PROJEKT BUDOWLANY - ZAMIENNY

PROJEKT ZAMIENNY DO PROJEKTU BUDOWLANEGO

ZATWIERDZONEGO DECYZJĄ NR 23/2017 Z DNIA 10 04 2017r.

Przebudowa wraz z rozbudową Kina „Farys” w celu dostosowania

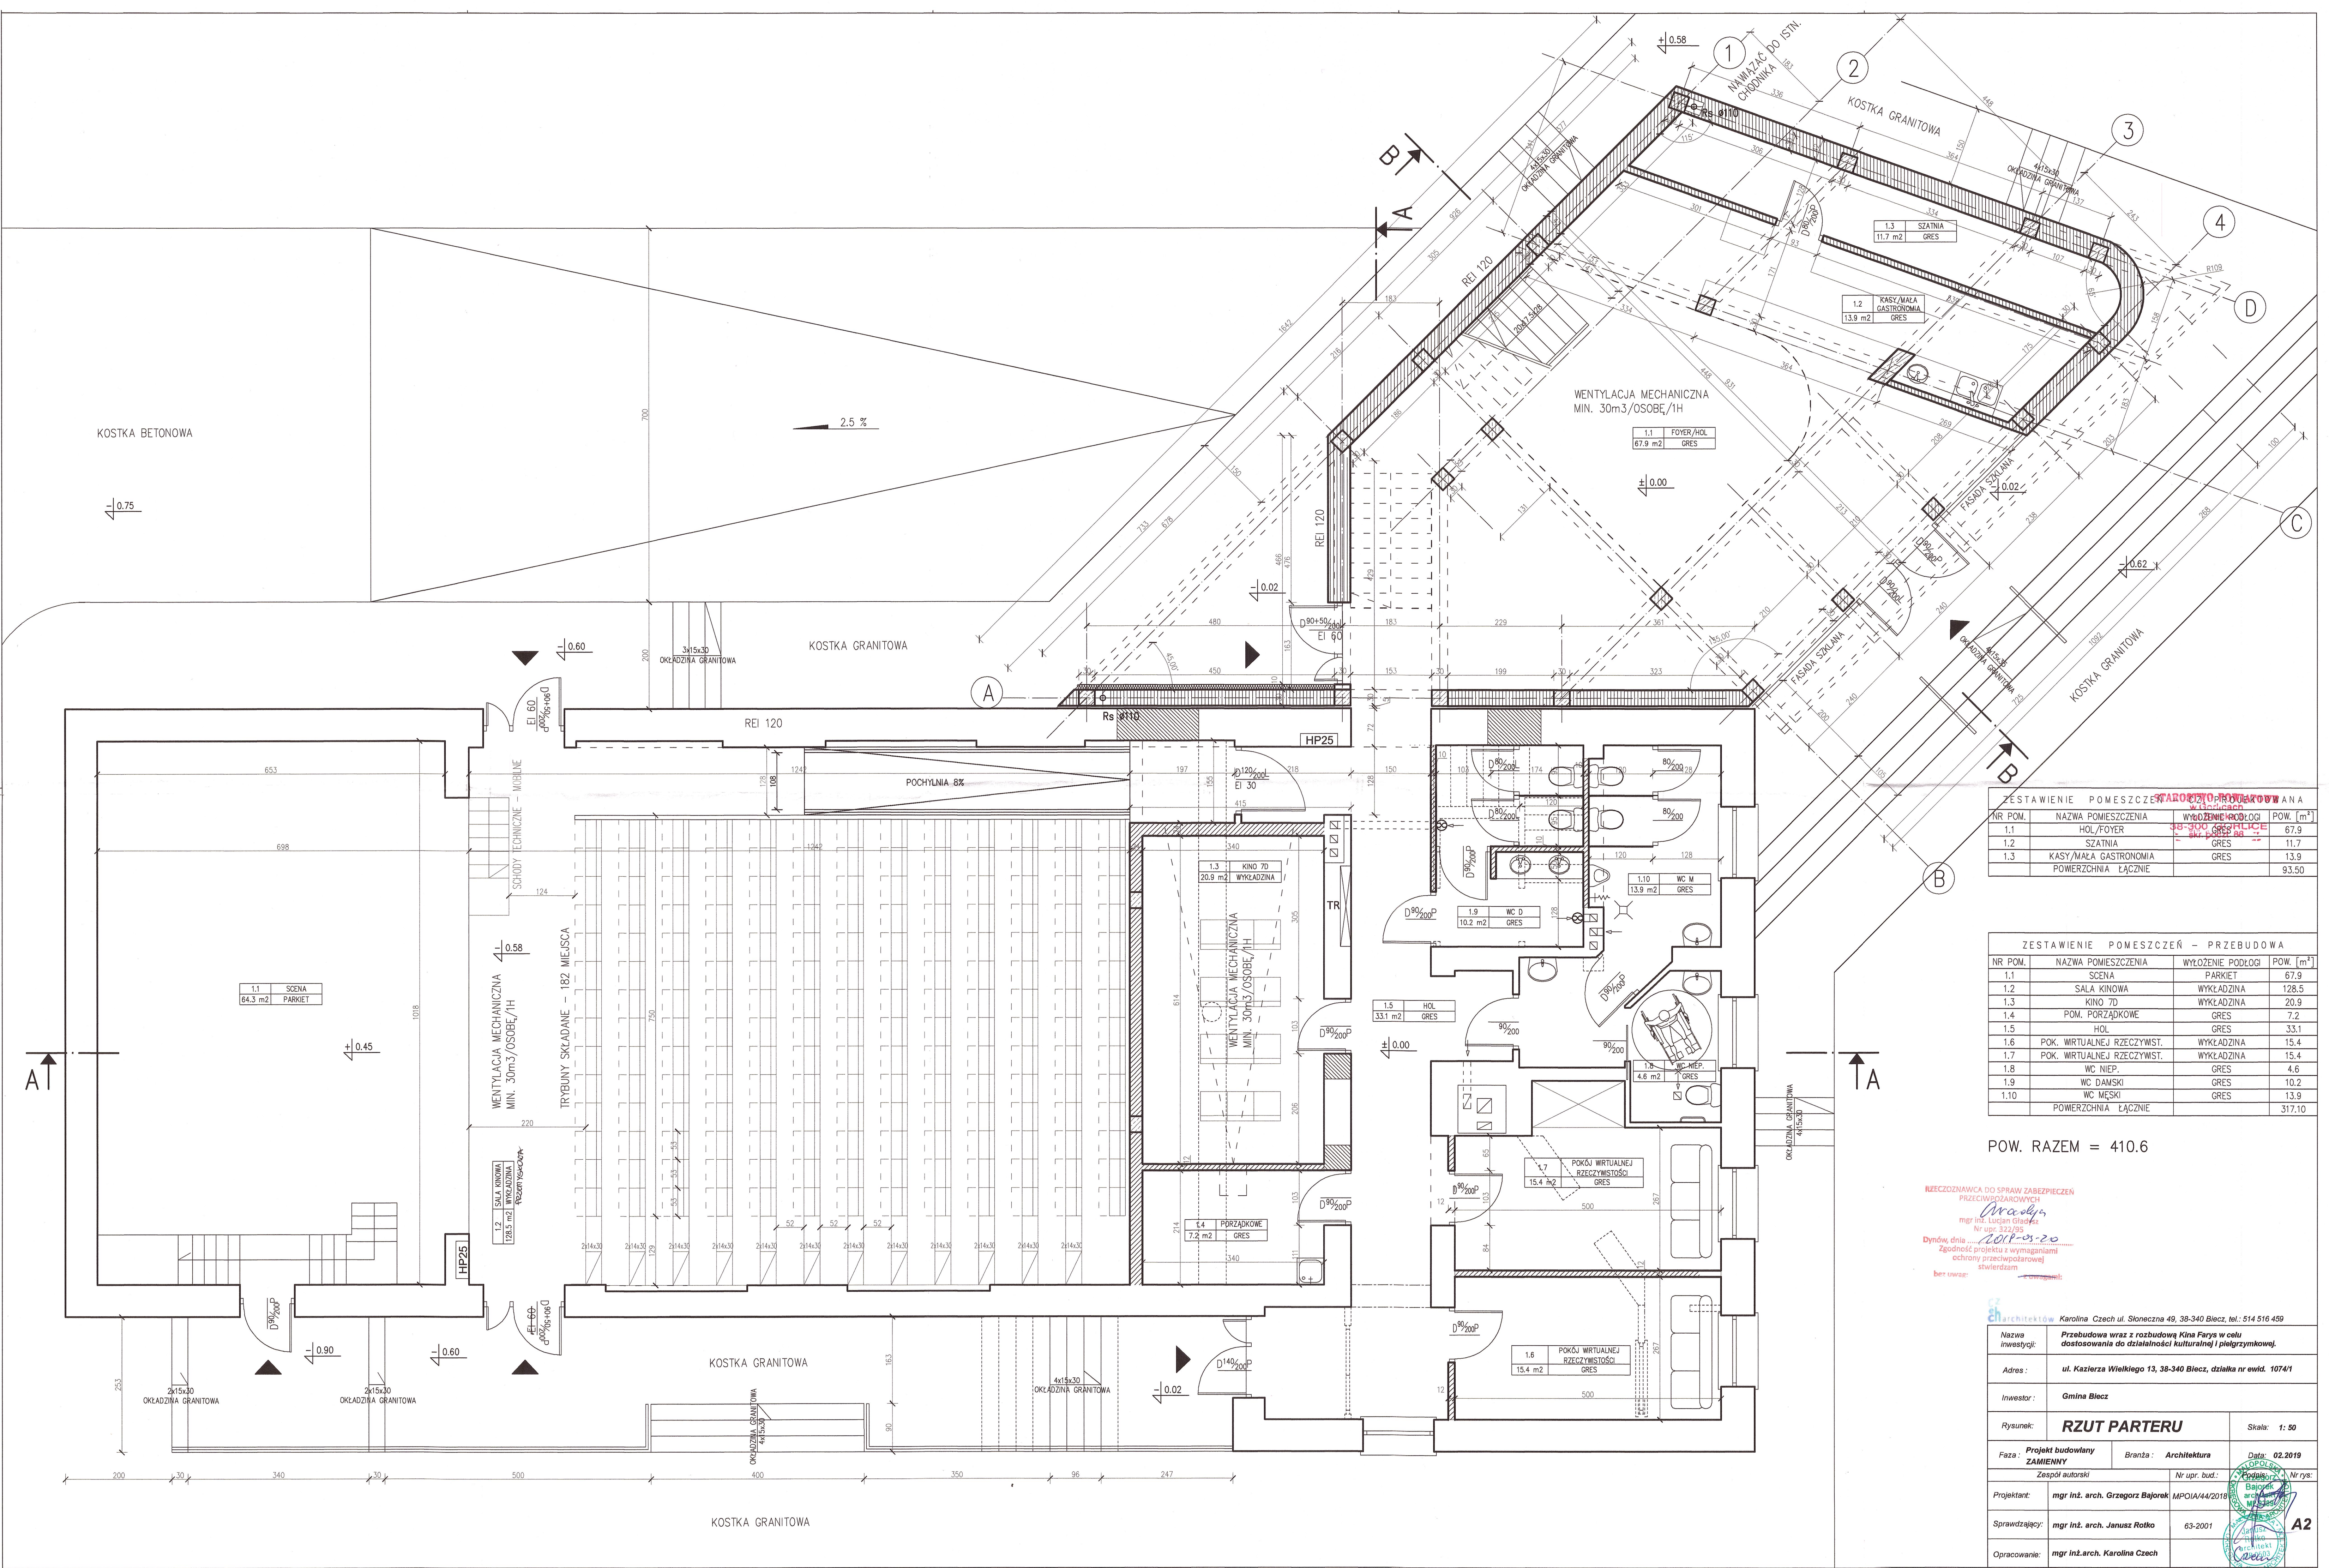
- Przy wyjściu ewakuacyjnym z sali kinowej oraz z magazynu na poziomie -1 budynku, na elewacji południowej dodatkowo zostały zaprojektowane schody zewnętrzne /wg rysunków/. Powierzchnia kostki granitowej na schodach: 50,5 m²/. Istniejące schody na elewacji południowej do rozbioru.
- W projekcie zagospodarowania terenu zmienia się rzędna przy wyjściach ewakuacyjnych z sali kinowej. Przy wyjściu ewakuacyjnym z sali kinowej, na elewacji północnej rzędna zmienia się z 0,02 na 0,6 m w stosunku do zera projektu.

- Murek oporowy oraz schody przy wyjściu na zewnątrz z piwnicy wykończony okładziną granitową, jak pozostałe schody wokół budynku.

$$A - A$$

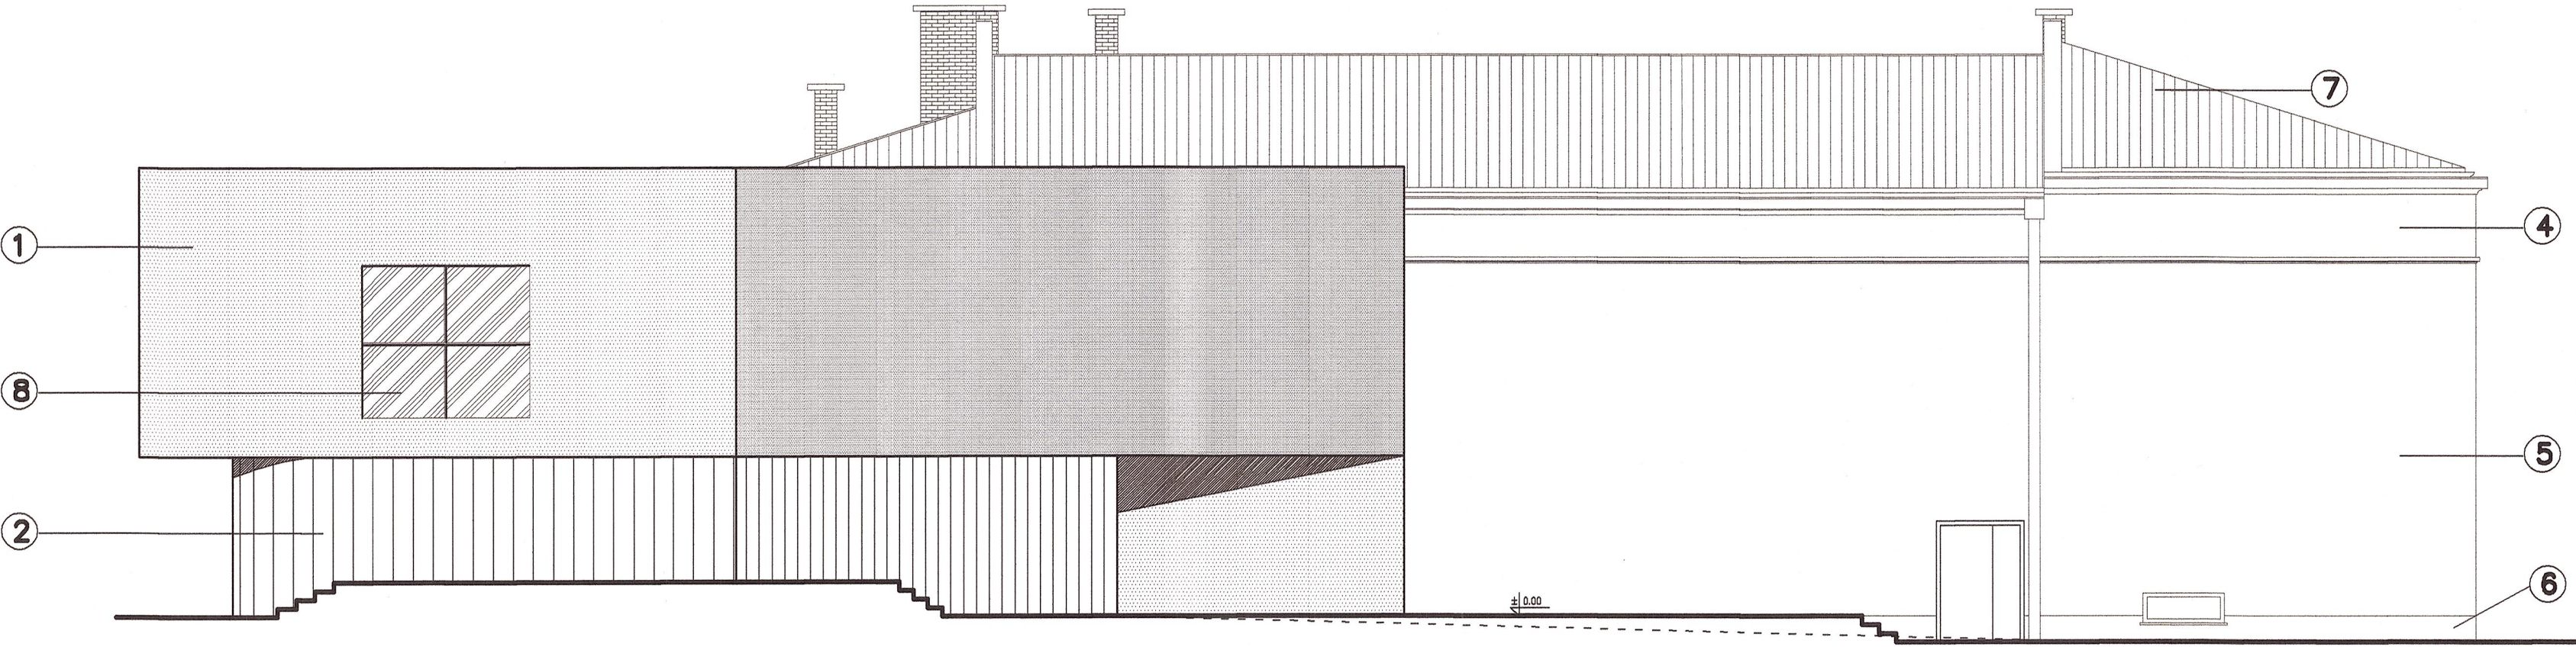
- Zmiana poziomu podłogi w sali kinowej -0.58 m w stosunku do poziomu zera projektu.
- Do wyjścia z sali prowadzi pochylnia o nachyleniu 8% o szerokości 120,0 cm i długości 788,0 cm wysokość przewyższenia 63,0 cm. Pochylnie przeznaczone dla osób niepełnosprawnych powinny mieć szerokość płaszczyzny ruchu 1,2 m i obustronne poręcze odpowiadające warunkom określonym w § 298 WT. przy czym odstęp między nimi powinien mieścić się w granicach od 1 m do 1,1 m.

A7

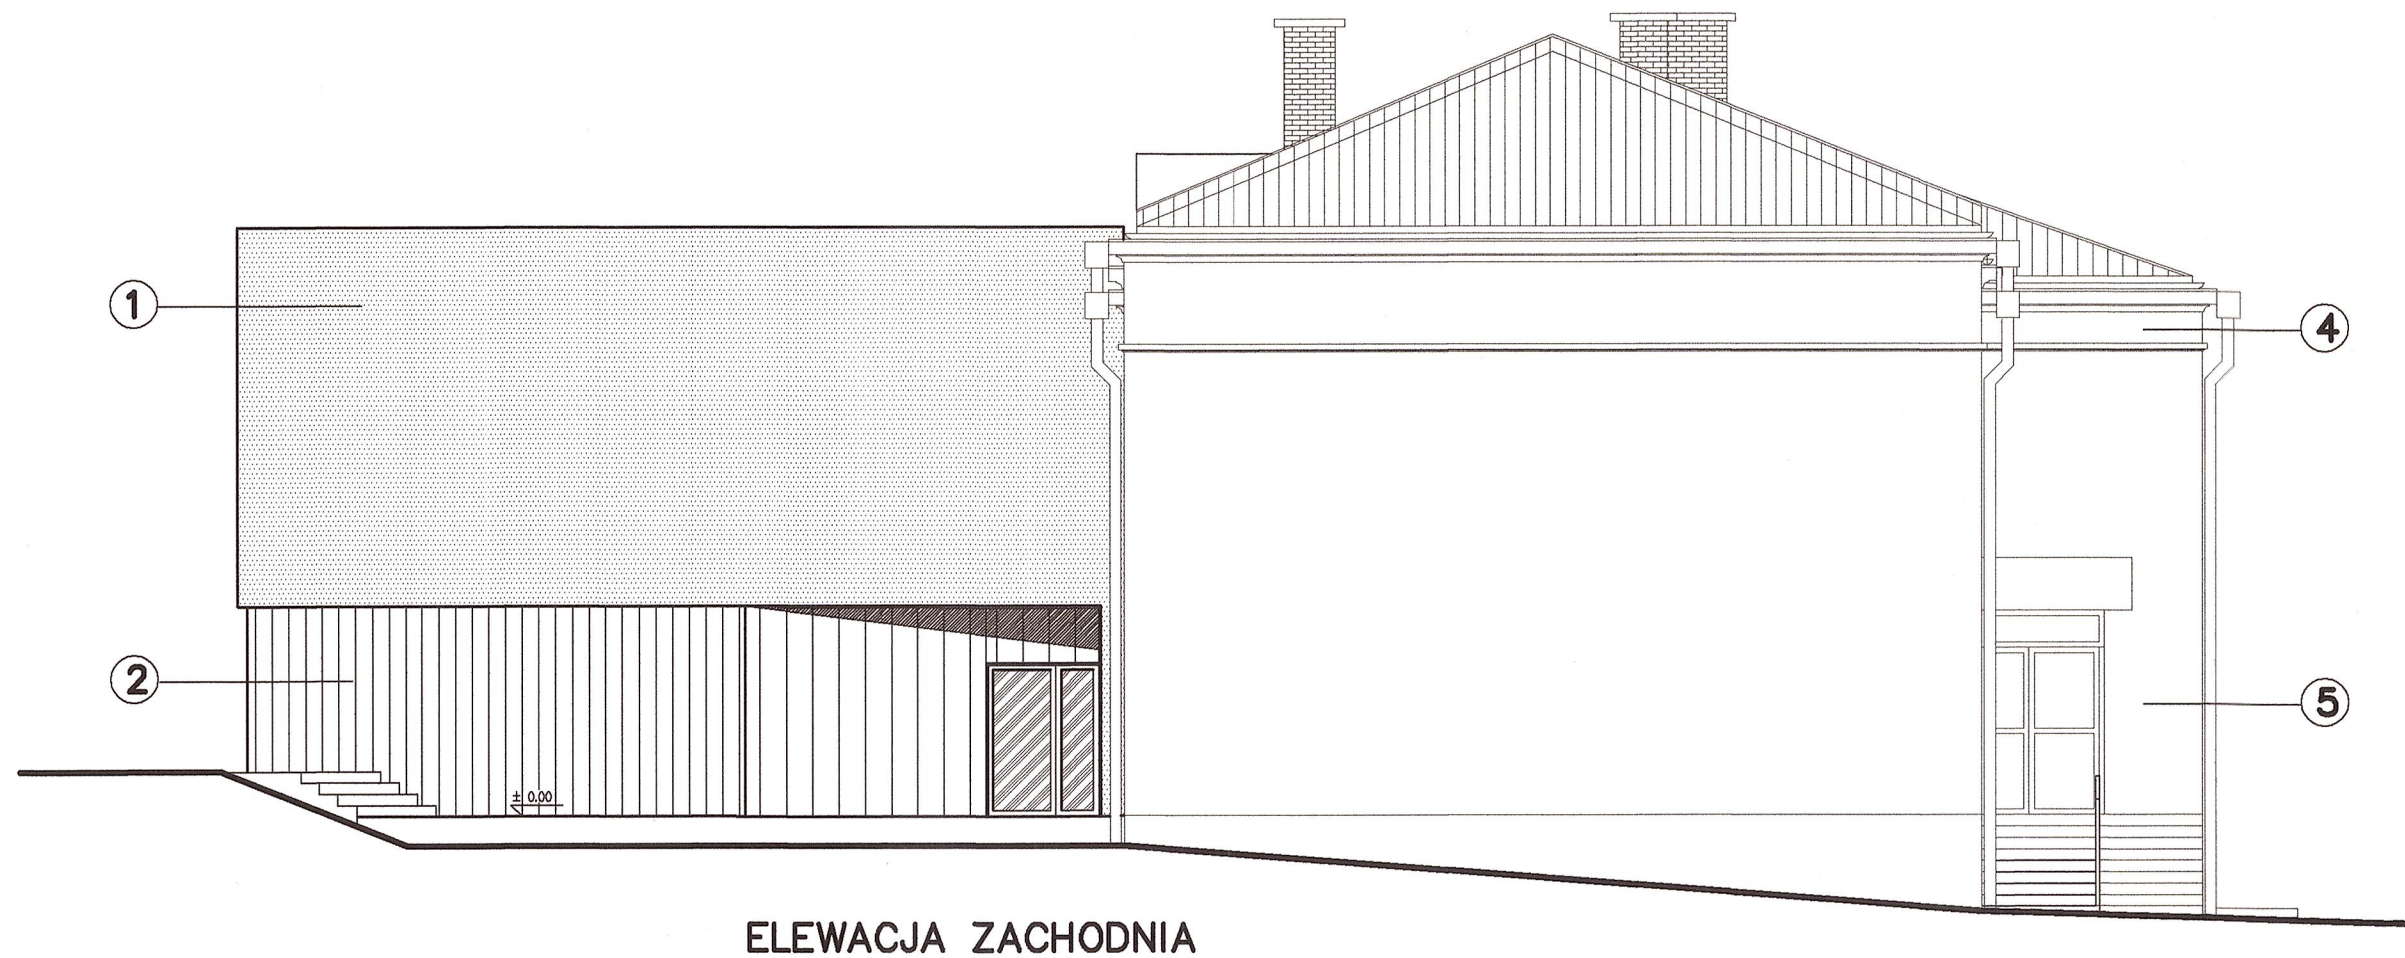
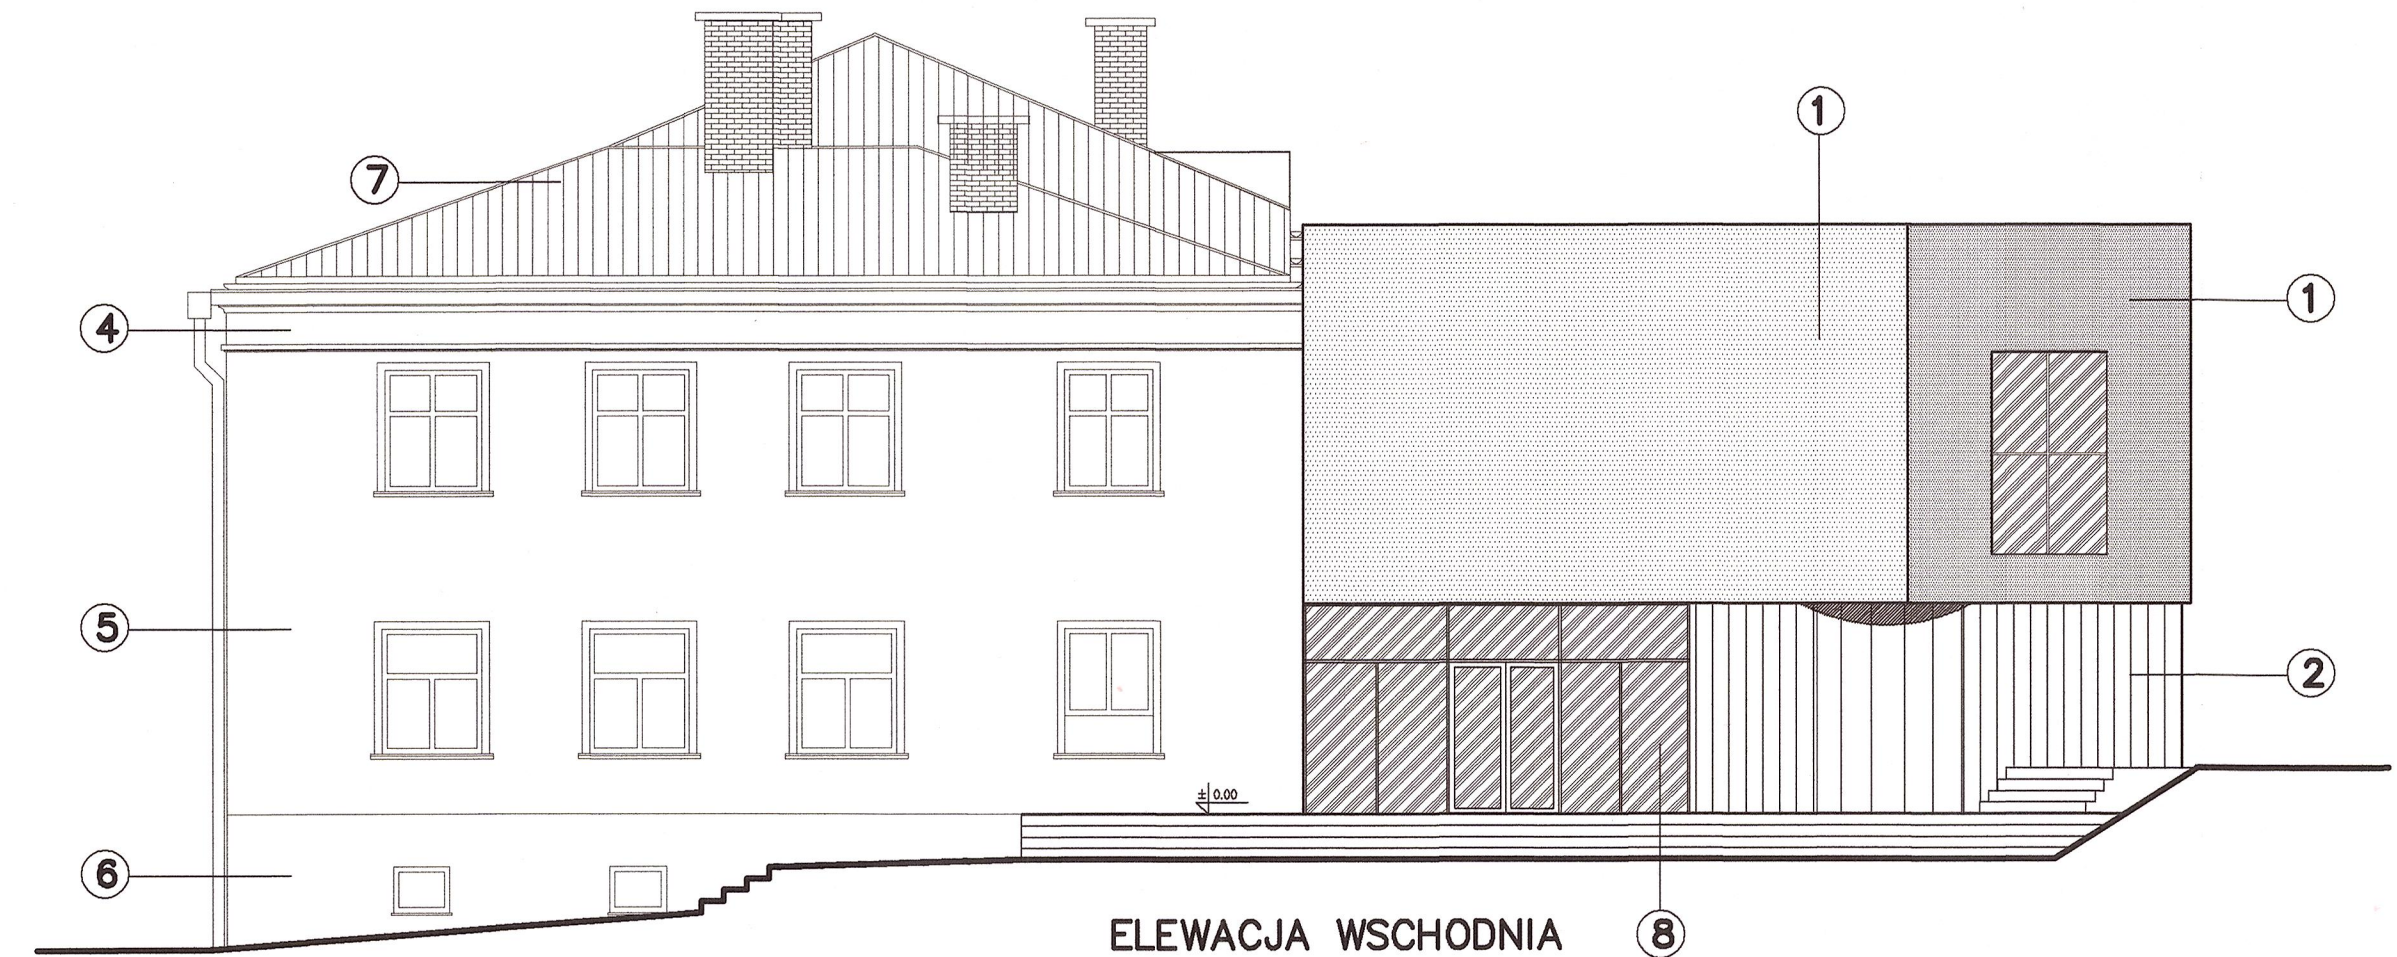
Przy wyjściu ewakuacyjnym z sali kinowej, na elewacji północnej rzedna zmienia się z 0.02 na 0.6 m w stosunku do zera projektu.

- Przy wyjściu ewakuacyjnym z sali kinowej oraz z magazynu na poziomie -1 budynku, na elewacji południowej dodatkowo zostały zaprojektowane schody zewnętrzne /wg rysunków/. Powierzchnia kostki granitowej na schodach: 50,5 m²/. Istniejące schody na elewacji południowej do rozbiórki.

- Murek oporowy oraz schody przy wyjściu na zewnątrz z piwnicy wykończony okładziną granitową, jak pozostałe schody wokół budynku.
- Balustrada: Balustrada z profili ze stali szlachetnej V2A, szczotkowanej, z ażurowym wypełnieniem. Powierzchnia balustrad zewn razem - 10m².
Balustarda o wysokości 110 cm szklenie szkłem bezpiecznym. Balustrady przy schodach, pochylniach, nie powinny mieć ostro zakończonych elementów, a ich
